Sanierung des Theaterhauses Uckermarkische Bühnen
 Berliner Str. 46-48
 16303 Schwedt

BEARBEITUNG	PLANINHALT
26.11.2025 GEPROBT / DATUM	Ausführungsplanung
26.11.2025 BEARBEITET / DATUM	1:100 WANDRISSE
28.04.2025 GEZEICHNET / DATUM	Ebene 1 Unterdecken 891-1.05.72_00_V Zeichnungsgruppe

VORABZUG

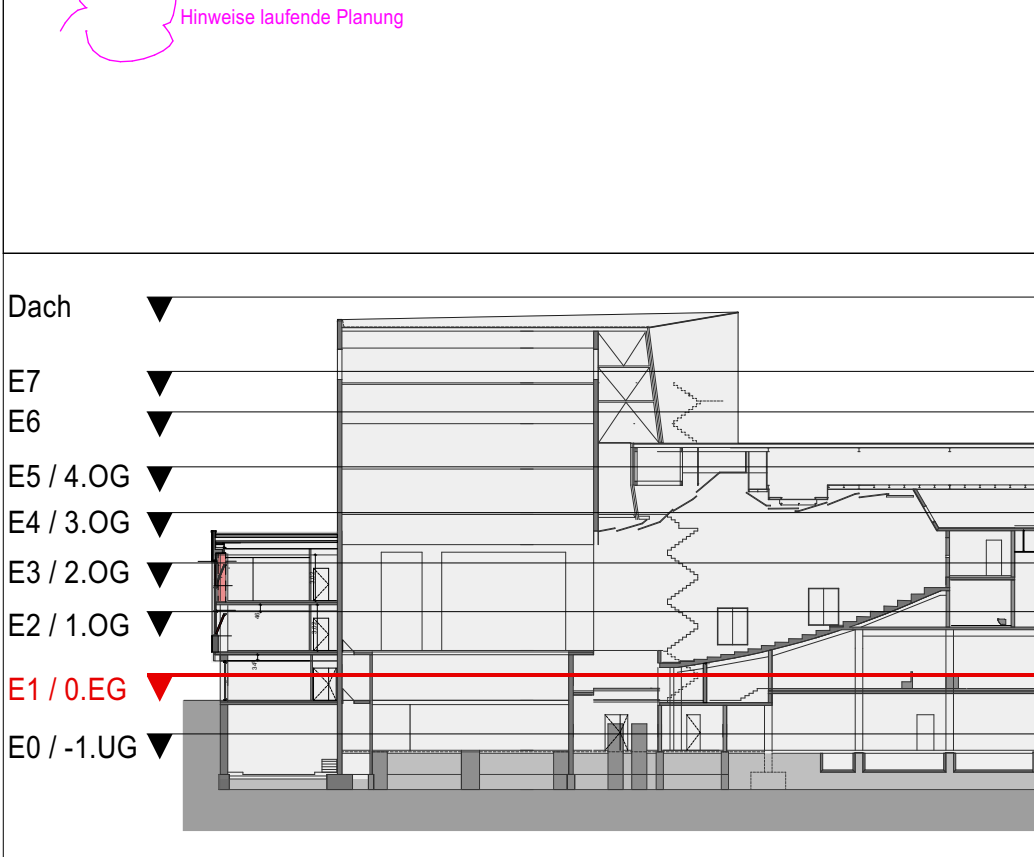
Da wir mit der DN50 Heizungsleitung aufgrund der geringen Installationshöhe nicht zum Installatorsschacht kommen benötigen wir hier eine Abklopfung für der Steigepunkt aus dem Keller
